ODBORNÝ POSUDEK DOKUMENTACE

o hodnocení vlivů na životní prostředí dle zákona 100/2001 Sb. v platném znění

SKLÁDKA UHY – V. ETAPA

ve stavu podání k říjnu 2012

01 DETAIL UKONČENÍ SVODNÉHO DRÉNU 2, NEJNIŽŠÍ MÍSTO PROVOZOVANÉ SKLÁDKY UHY

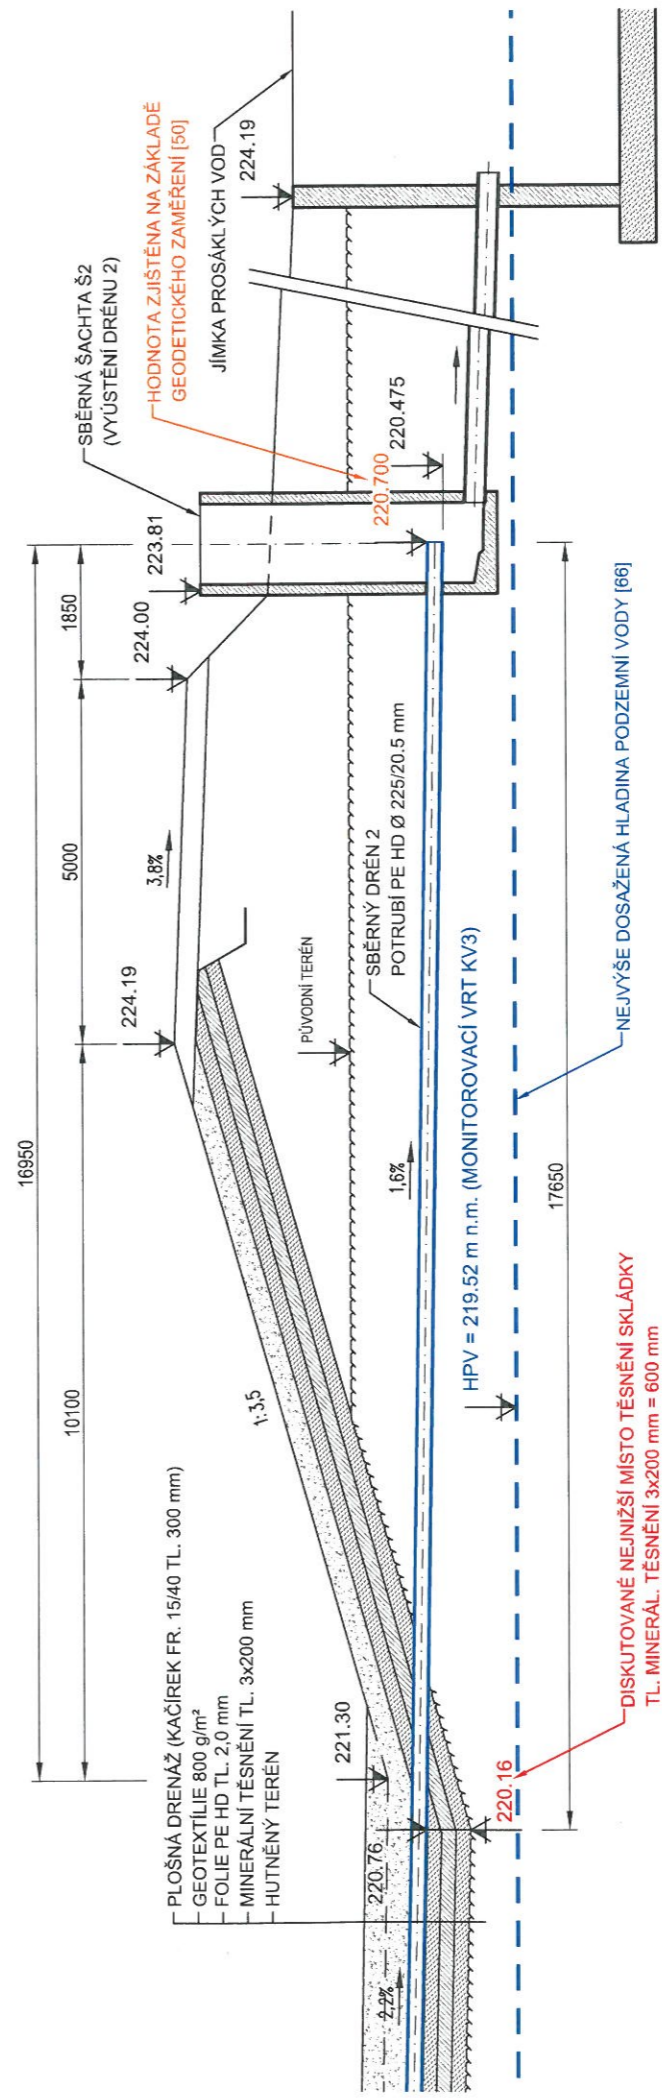
V posuzované dokumentaci byly zastiženy zásadní nesoulady mezi mapou hydroizohyps (příloha č. 4) IG HG průzkumu [66] a textovou částí [65] str. 9, kde je uváděná nejvyšší naměřená HPV I. - III. etapy na kótě 218,16 Bpv, dle mapy hydroizohyps [66] byla ve vrtu KV 3 v lednu 2012 naměřena úroveň HPV na kótě 219,54, což je rozdíl 1,38 m!! S ohledem na skutečnost, že posuzovaná V. etapa tvoří jeden funkční celek s předchozími etapami současně provozované skládky, je nutné především zhodnotit zabezpečení nejnižšího místa jednotlivých etap skládky. Nejnižší místo provozované skládky je pod nejnižším drénem I. etapy skládky a dno těsnění je zde dle našeho šetření na kótě **220,16** (posuzované nejnižší místo s ohledem na požadavek závazné normy ČSN 838030 [13]). Zde se shodujeme s projektantem i zpracovatelem dokumentace EIA, který uvádí na straně 9 dokumentace [65] kótu nejnižšího místa základové plochy složiště 220,75. Při provedené skladbě těsnění dle ověřené projektové dokumentace I. etapy skládky [22] 3x 200 mm minerálního těsnění je kóta nejnižšího místa skládky $220,75 - 0,60 = 220,15$. Zjištěný rozdíl jednoho centimetru je nepodstatný. Uvedené přesně odpovídá nezávislému geodetickému zaměření horní hrany vyústění předmětného nejnižšího drénu v šachtě S2 (I. etapa skládky), které proběhlo dne 20.3.2012 [50] a v obou případech potvrdilo kótu horní hrany drénu v šachtě S2 220,70. Detail nejnižšího místa celé skládky je přesně zakreslen v příloze tohoto posudku, ze kterého

jednoznačně vyplývá ohrožení dna provozované I. etapy skládky vysokou elevací HPV! Doporučujeme přijmout nezbytná opatření pro zajištění snížení HPV v daném místě tak, aby byla splněna závazná podmínka souboru ČSN [12 až 17] o min. vzdálenosti nejnižšího místa těsnění skládky od nejvyšší úrovně HPV 1,0 m!

6. Jaká je vazba nejnižšího místa I. etapy skládky a nejvyšší možné úrovně HPV? Může dojít k další elevaci úrovně HPV a ohrožení dna provozované skládky vzlakem při omočení díla vodou? Lze nějak oponovat příčnému řezu, který je nedílnou přílohou tohoto posudku? Jaká musí být přijata opatření pro zamezení havárie (poškození dna skládky) a pro dodržení normového požadavku min. vzdálenosti dna skládky 1,0 m od hladiny podzemní vody?

Rozdíl **nejnižšího místa těsnění tělesa skládky I. etapy** a **nejvyšší naměřené hodnoty HPV** jasně dokazuje nesplnění jedné ze zásadních podmínek zakládání skládky dle ČSN 83 8032:

DNO_{skládky} - HPV = 220,16 - 219,54 = 0,62 m < 1,00 m → **NEVYHOVUJE ČSN 83 8032 [13]**
